## 伊方原子力発電所環境安全管理委員会原子力安全専門部会 委員コメント一覧

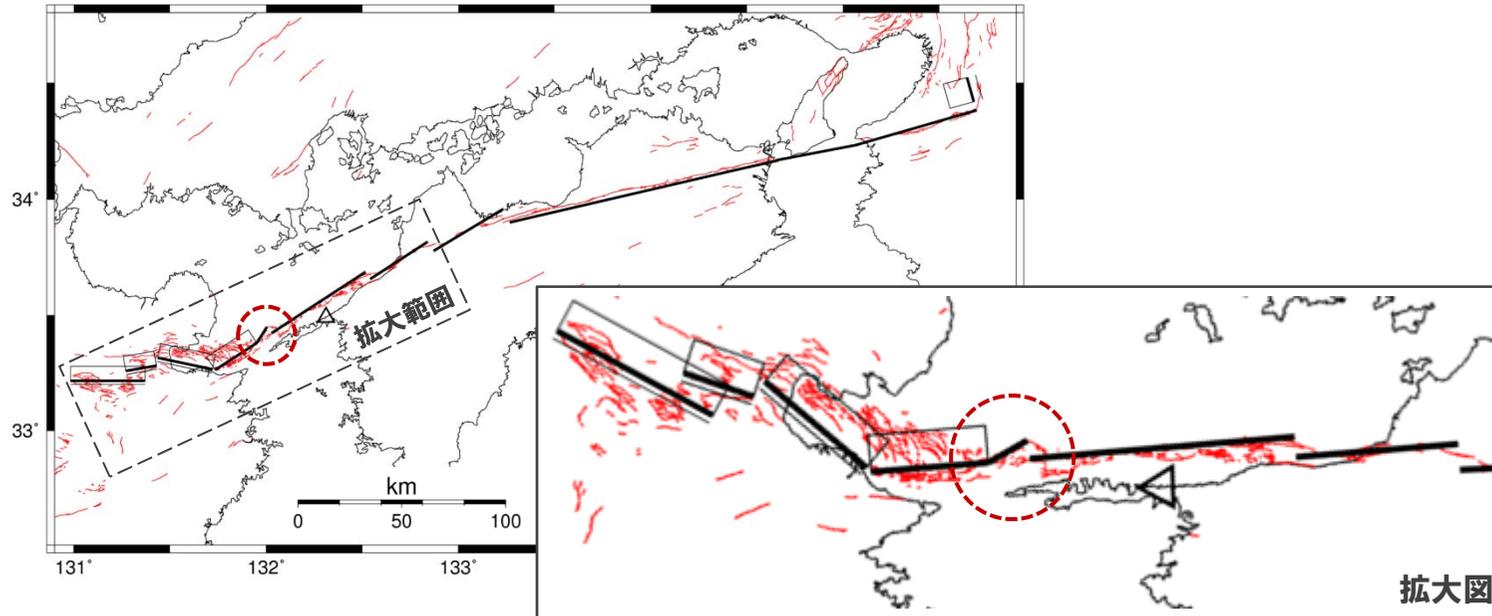
豊予海峡断層について、地震動評価に用いたモデルと津波評価に用いたモデルが同一ではないため、その妥当性について説明すること。

地震動評価における基本震源モデルの配置を踏まえ、応力場及び活断層分布の観点から、別府-万年山断層帯と中央構造線断層帯の遷移域を右ステップでモデル化した上で、最も厳しいケースについて津波計算を行い、敷地への影響を評価する。
